Protokol o změně díla

změnový list číslo 155

Stavba: Centrum komplexní psychiatrické péče Brno			
Objekt: Stávající Pavilon G část A,B			
Objednatel: Fakultní nemocnice Brno, Jihlavská 20, 625 00 Brno			
Zhotovitel: Sdružení pro Centrum komplexní psychiatrické péče Brno			
Projektant: Sdružení Psychiatrie Brno 2016 se sídlem Mlýnská 326/13, 602 00 Brno, v 10/2017, pod zakázkovým číslem 1195			
Změna: Změna trasy topení mezi objekty A a B, 1.PP- (osa 8-10-A-B)			
P O P I S	Změnu vyvolal: Projekt, FN Brno – etapovitost, zachování provozu FN Brno		
	Popis změny: Změna řeší kolizi potrubí UT s potrubím VZT mezi objekty A a B viz přílohy. Již realizované potrubí ÚT v rámci 1. etapy z důvodu zachování chodu zbývajících částí kliniky se muselo v rámci 2. etapy demontovat a vést v nové trase.		
C E N A	Způsob projekčního zpracování: - vliv změny na náklady stavby: ANO		
	ocenění změny předložil: GZ		
	ve formě		
	náklady na změnu D.1.01 SO 01 - PAVILON G PK Rozpočet D.1.01.4.03 - Vytápění	vícepráce	méněpráce

Příloha č. 1 pro ZL 155- Změna trasy topení mezi objekty A a B, 1.PP- (osa 8-10/A-B)

ZL 153
PRN 02.2

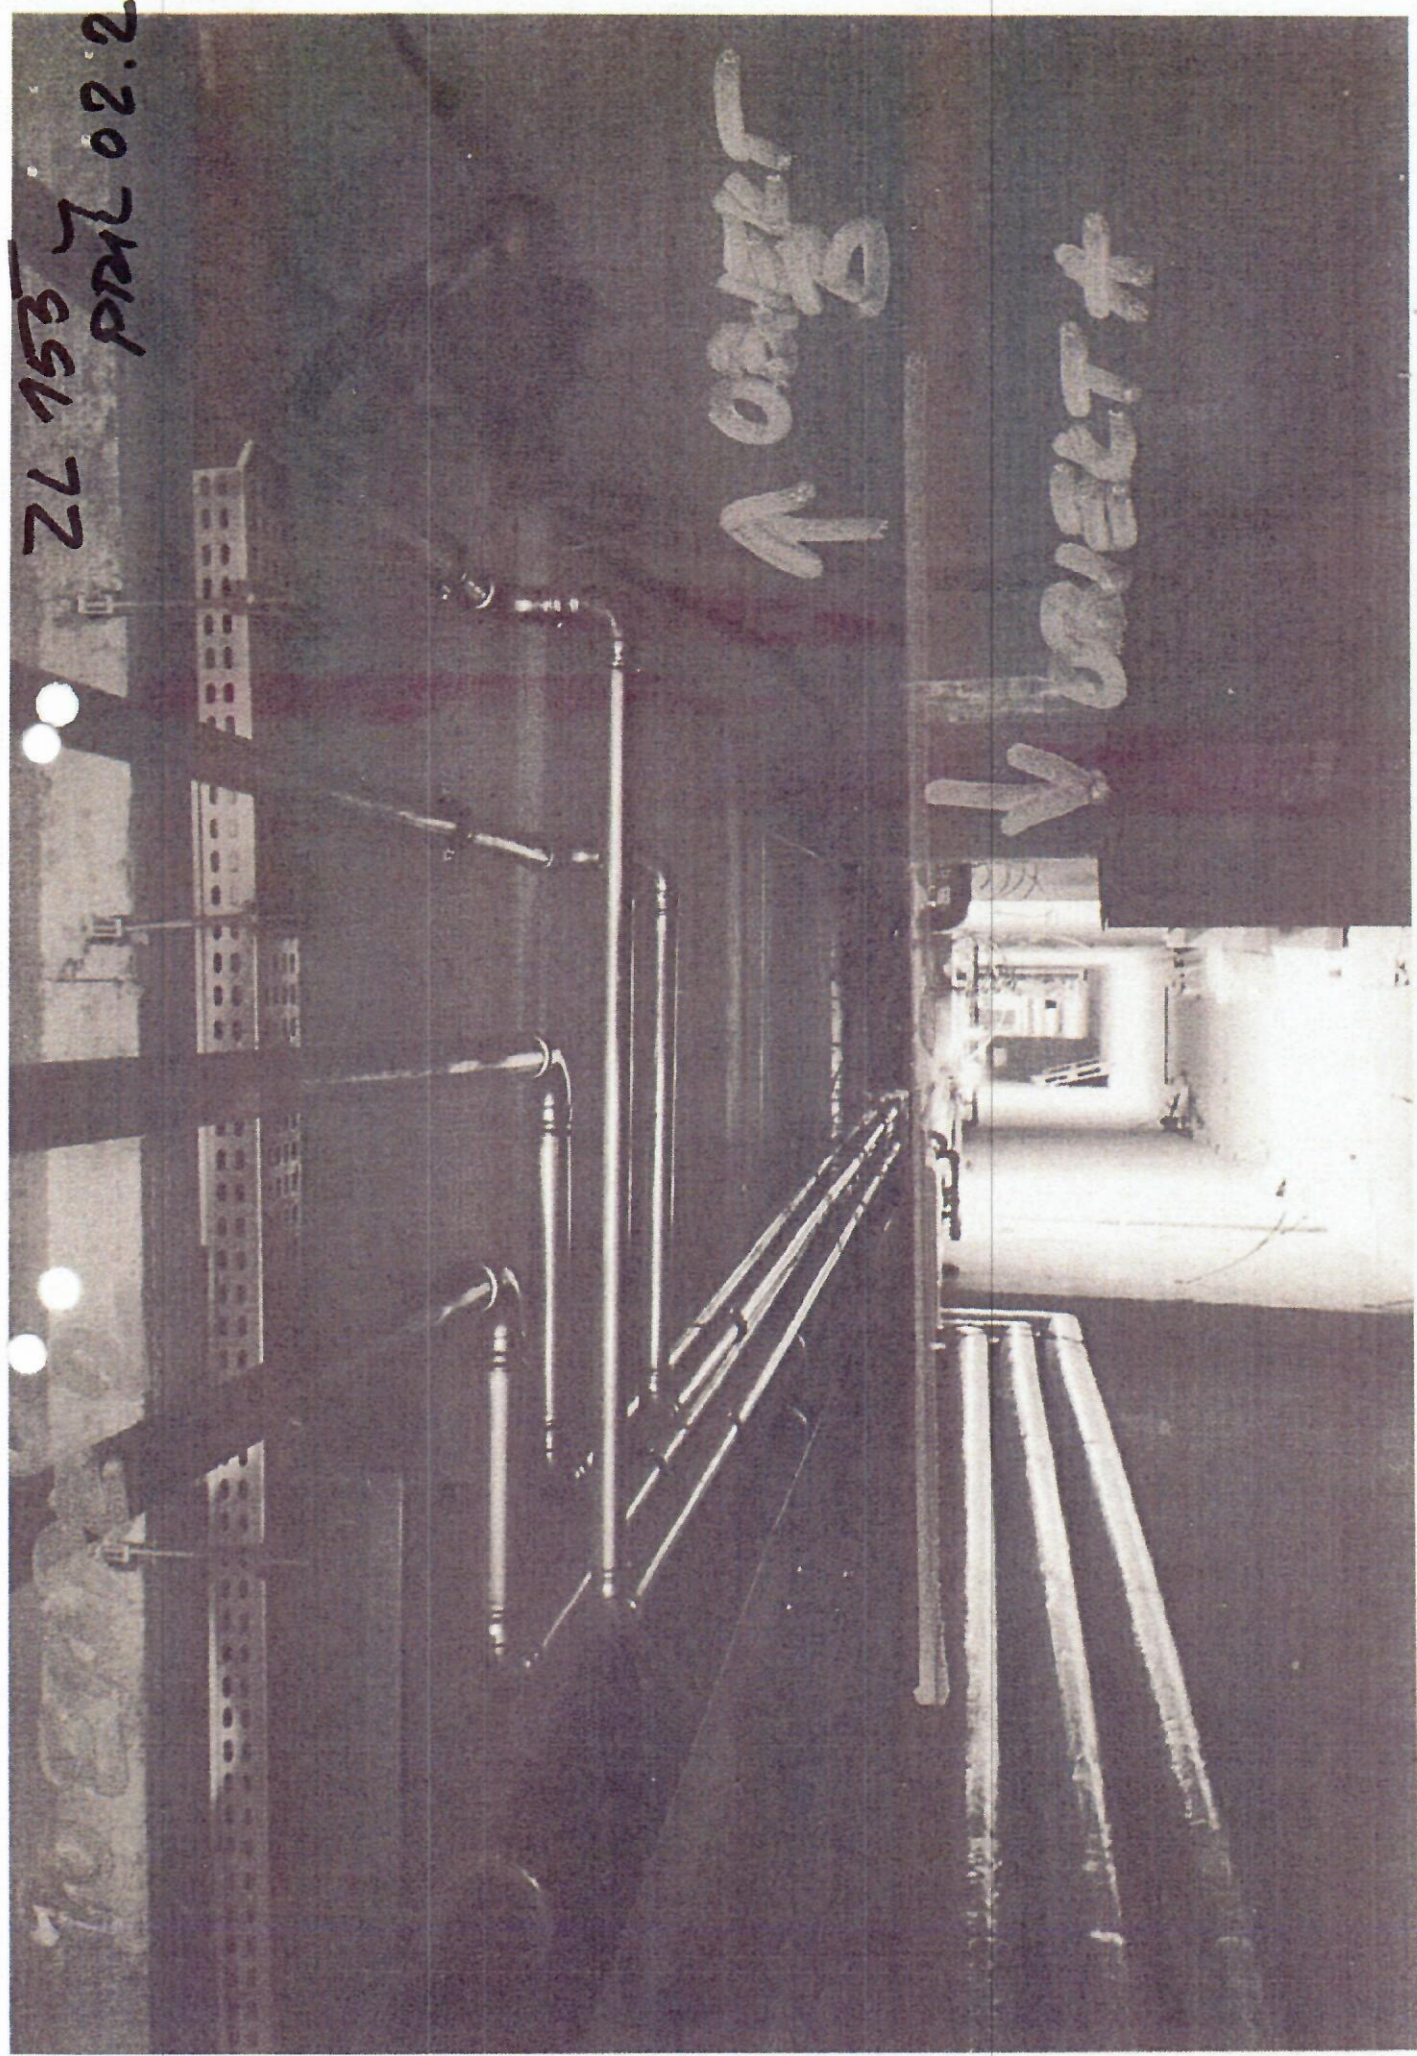
↑ OAGT

↓ OAGT *

z DÚRODU KOLAŽ V 1ST POTRUBÍ
VOP 14 - ROVEDNÍ PLATE

26 753
PRÍČ 02.3

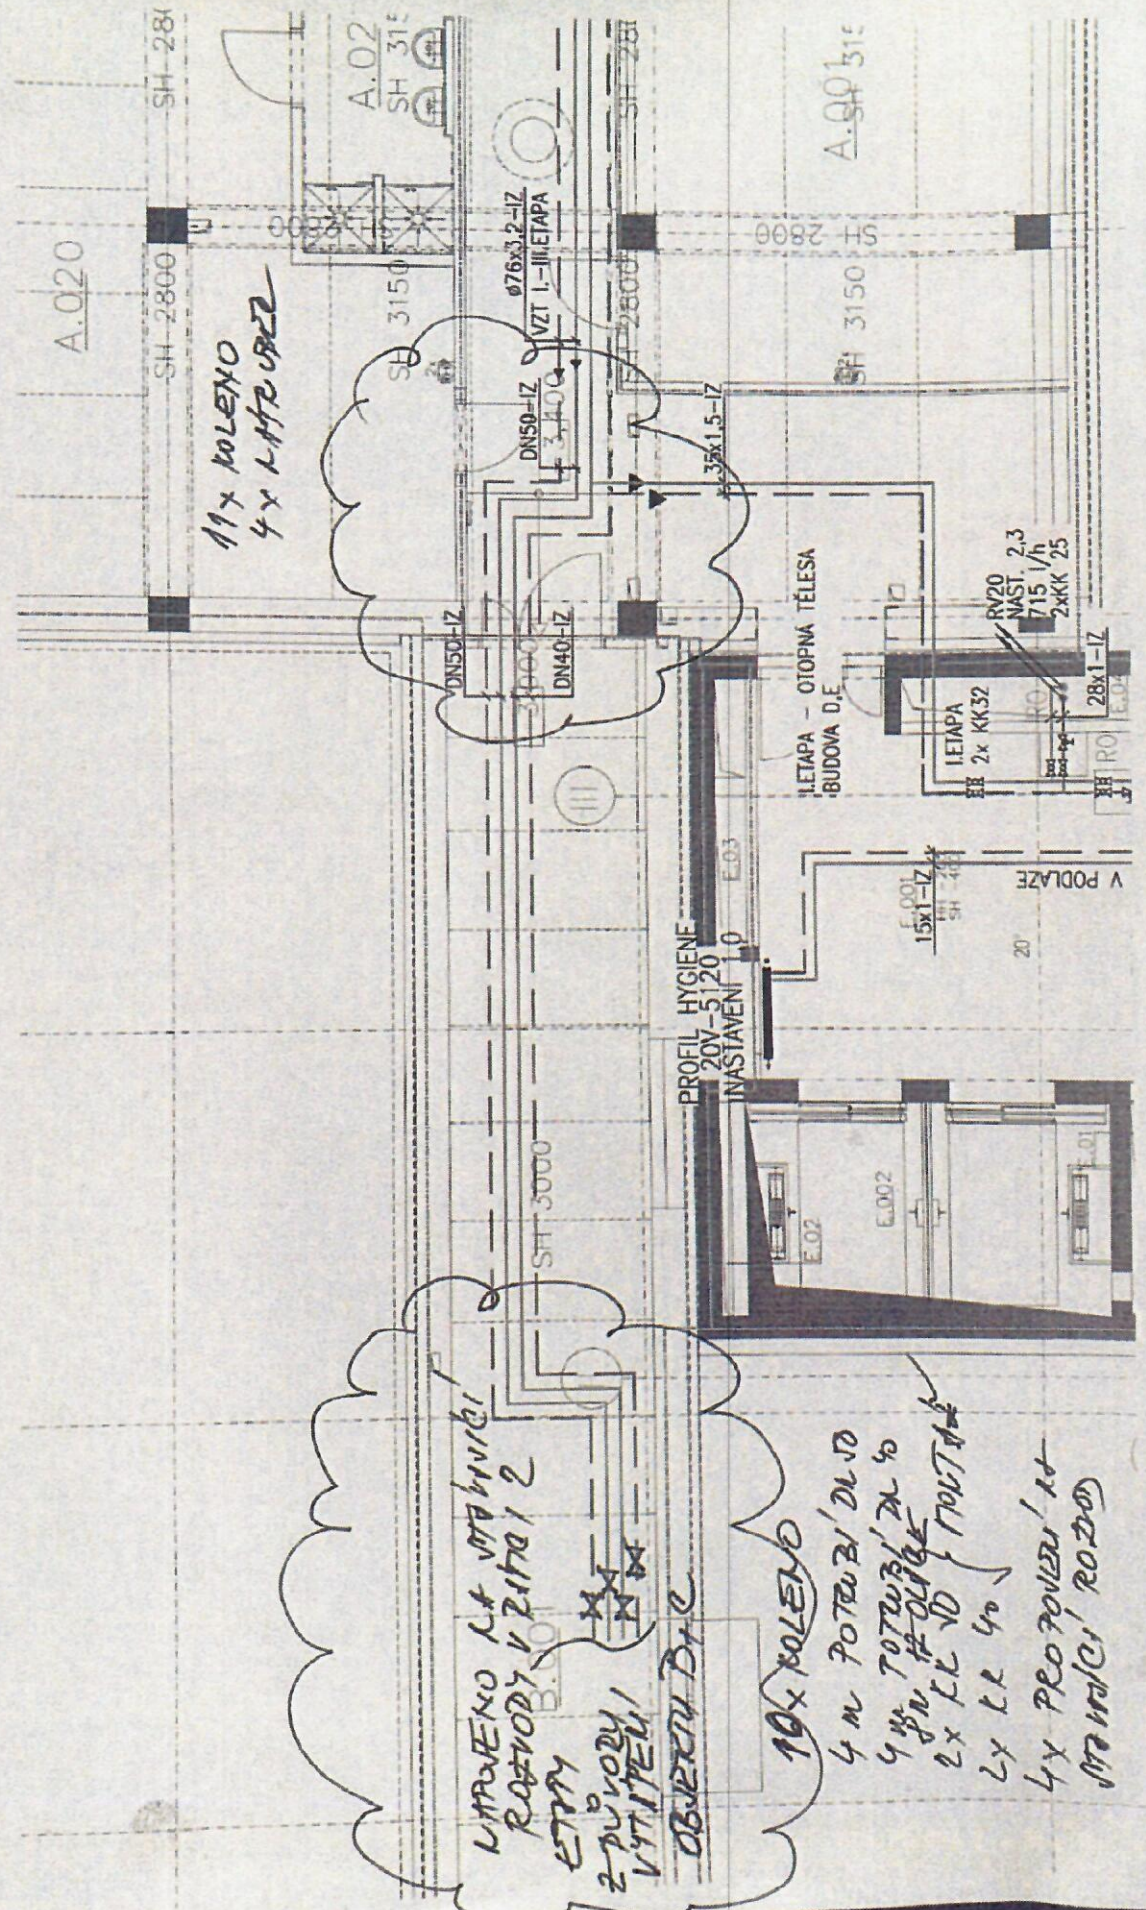
USTRUJENO NA STAVBU
ROZVODY V ZITAVI 2
ETAPY
ZPŮSOBY
VYTÍPENÍ
OBJEKTU D.E.

4 M POTRUBÍ DÚRO
4 M POTRUBÍ DÚRO
2x K.L. DÚRO
2x K.L. 40
4x PROTUBU' 18
STAVBA' ROZD.
